**Avis délibéré de la mission régionale  
d'autorité environnementale  
Hauts-de-France  
sur le projet de parc photovoltaïque  
de la société Energie Chouy  
à Chouy (02)  
Étude d'impact version du 2 novembre 2021**

n°MRAe 2022-6218

Plan masse (résumé non technique page 6)

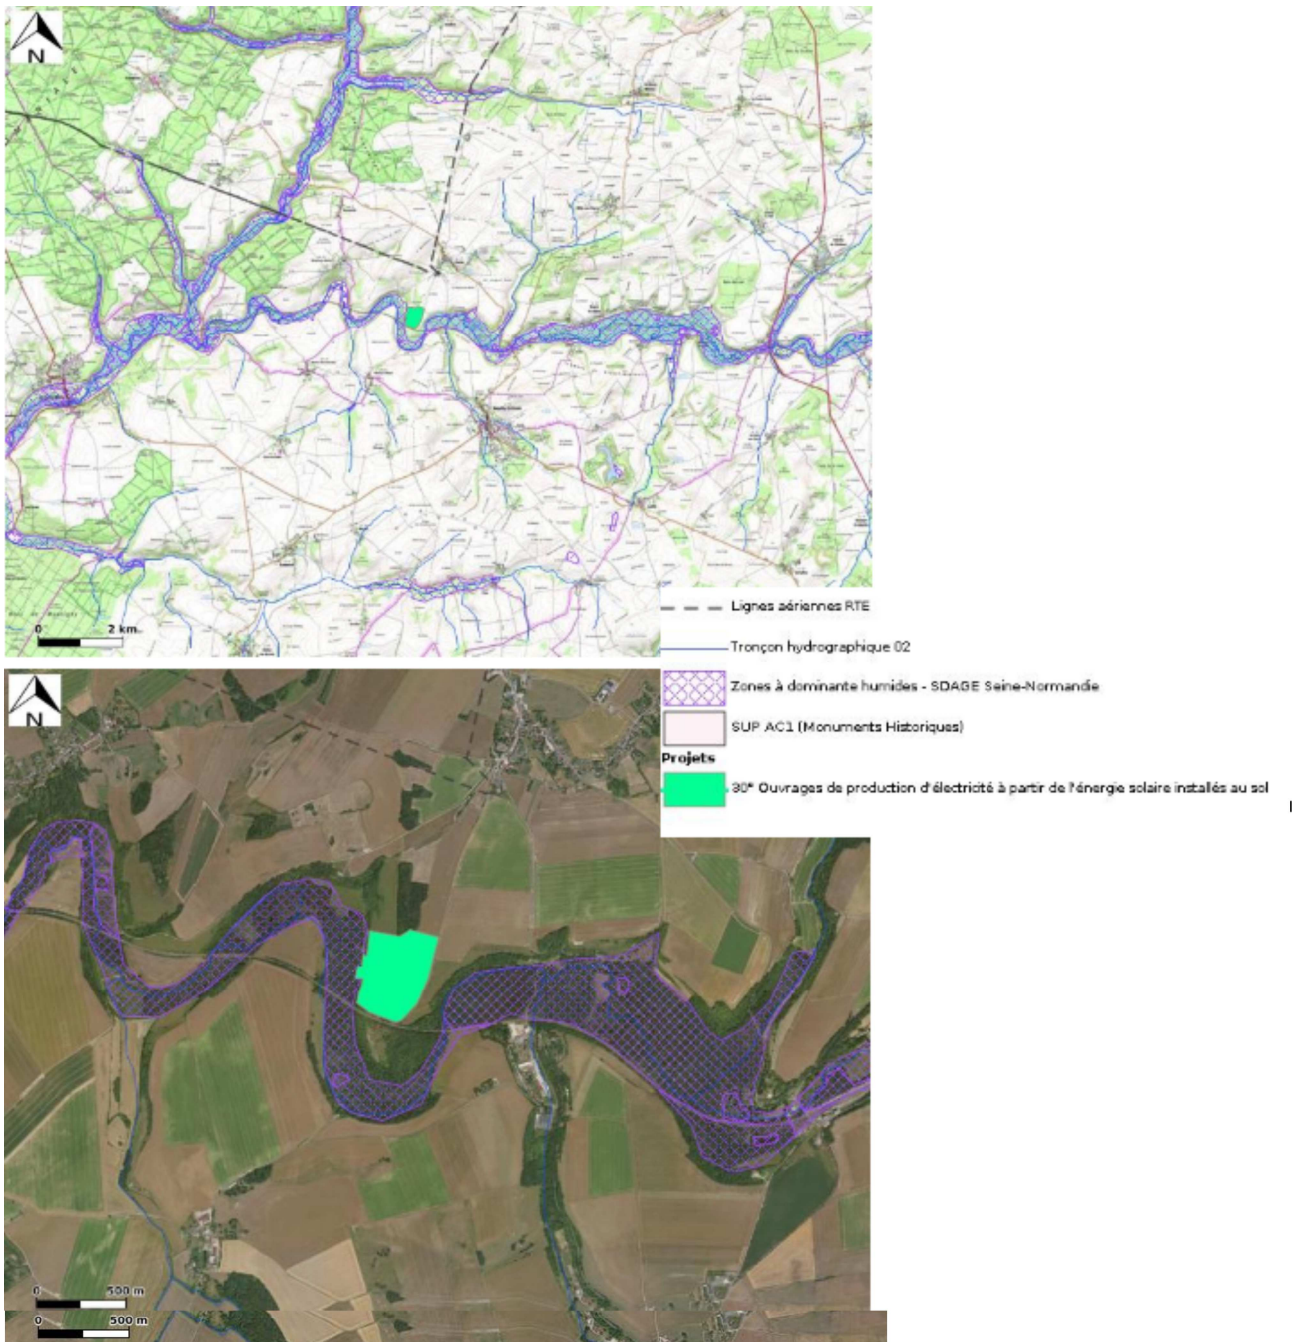
Cependant, l'absence de cartographie superposant les enjeux avec le projet, ne permet pas de s'assurer de la suffisance de l'évitement mis en œuvre. Par ailleurs, l'étude manque de précision sur la caractérisation des stations d'espèces végétales concernées (superficie, nombre de pieds...).

*L'autorité environnementale recommande de caractériser les stations d'espèces végétales patrimoniales présentes (superficie, nombre de pieds...) et de présenter des cartographies superposant les enjeux avec le projet, afin de justifier que l'évitement mis en œuvre permet une réelle prise en compte des espèces protégées<sup>3</sup>.*

De manière générale, les mesures d'évitement, de réduction ou de compensation prévues sont à cartographier et à préciser en termes de surfaces concernées (surfaces exclues de pâturage, surface à préserver pour le Miroir de Vénus, surface et localisation de la conservation d'une bande messicole au sein de la parcelle, fauchage complémentaire).

*L'autorité environnementale recommande de préciser les mesures d'évitement, de réduction ou de compensation prévues (calendrier précis, zones exclues, surfaces, etc).*
